OZNÁMENÍ ZMĚNY OPŽP 2014+		číslo OZ: 8
Zhotovitel:	STASPO spol. s r.o., Těšínská 254,716 00 Ostrava - Radvanice	
Investor:	Město Kopřivnice	Datum: 19.5.2020
Název akce: Odkanalizování místních částí Vlčovice a Mniší Registrační číslo: CZ.05.1.30/0.0/0.0/17_071/0006976		
Způsob odeslání / předání datum:	poštou <input type="checkbox"/>	e-mailem <input type="checkbox"/> faxem <input type="checkbox"/> osobně <input checked="" type="checkbox"/>
Odkazy na	specifikaci:	viz. příloha
	na výkresy:	viz. příloha
	na rozpočtové podklady:	viz. příloha
	na jinou část smlouvy:	-
Stavební objekt (číslo a název): TZ 01.1 Kanalizační stoky Vlčovice		
Původní řešení: Šířka rýhy dle projektové dokumentace – viz. příloha		
Návrh řešení: Pokračovat ve výstavbě kanalizace pod ochranou pažících boxů za cenu navýšení objemu zemních prací při výkopu rýhy a jejího následného zasypaní oproti projektové dokumentaci. Návrh je nejlevnějším a nejrychlejším řešením (oproti použití hnaného pažení, zajištění výkopu mikropiloty apod.)

stavba: Odkanalizování místních částí Vičovice a Mniší

POZ-8.2

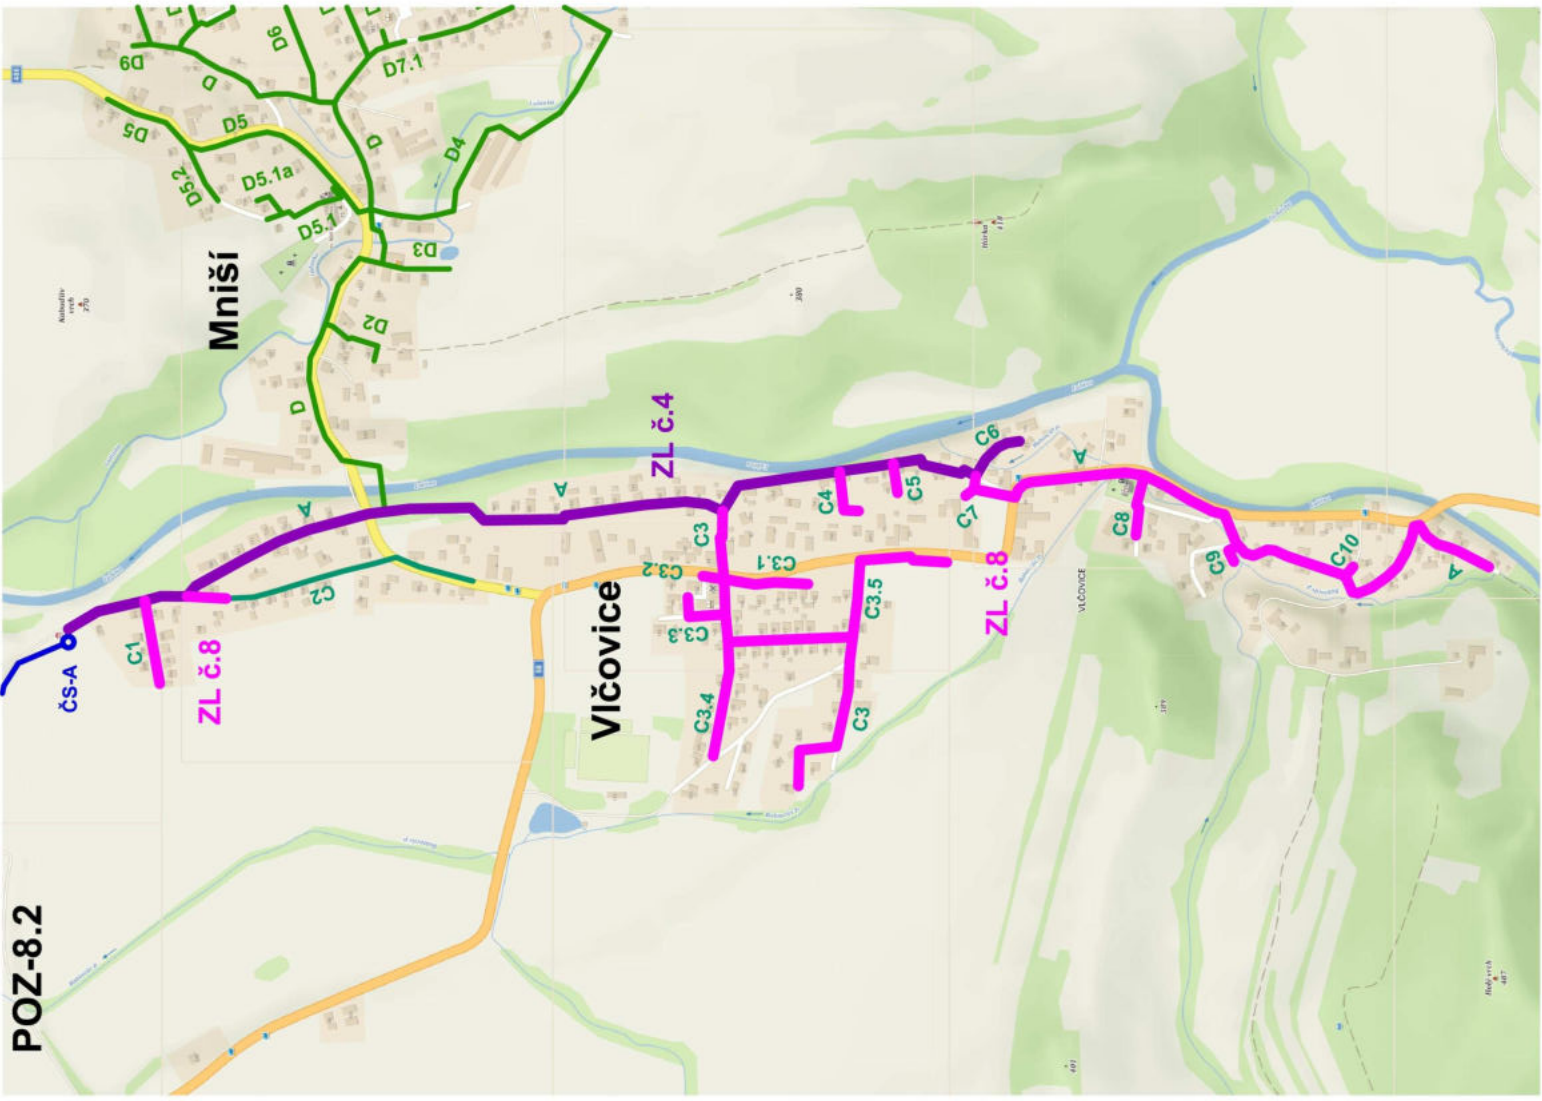
Zdůvodnění řešení: Jedná se o obdobnou situaci, kterou řešil ZL č.4. Nová kanalizace vede v těsném souběhu se stávajícími inženýrskými sítěmi. Tyto sítě byly prováděny v otevřeném výkopu. Při provádění výkopů stávajících sítí došlo k narušení stávajícího horninového prostředí, a přesto, že zpětné zasypaní prováděné z jemnozrnných nesoudržných zemin po montáži IS byly dostatečně zhutněné, dochází při provádění stavební rýhy k jejich sesuvům do výkopu a za pažícími boxy se vytváří kaverny nepravidelných tvarů. Tento negativní jev vzniká především při zakopávání pažících boxů, kdy je nutno pažící boxy podkopat před jejich zasunutím. Vzhledem k zrnitosti štěrkopísků není možné pažící boxy zatlačovat, aby k sesuvům štěrkopísků nedocházelo. Geologická skladba, oproti předpokladu ze ZL č.4, se vyskytuje podél řeky v celé délce kanalizace podél stoky A. Štěrkopískové vrstvy se dále objevují také u stok napojených na hlavní stoku A. Rozšíření výkopové rýhy z důvodu sesunutí zemin za pažícími boxy je průměrně 0,3 m oproti navržené šířce v PD. Při průměrné hloubce rýhy 2,5 m bude objem zemních prací a tím pádem zásypů navýšen o 1095 m ³ . V případě prací v ochranném pásmu stávajících inženýrských sítí bude správce sítě vyzván k dohledu při provádění prací a následně k převzetí před jejich zasypaním.

PP ŽEBROVANÉ, SN 10, DN 300 svislý výkop v místní komunikaci
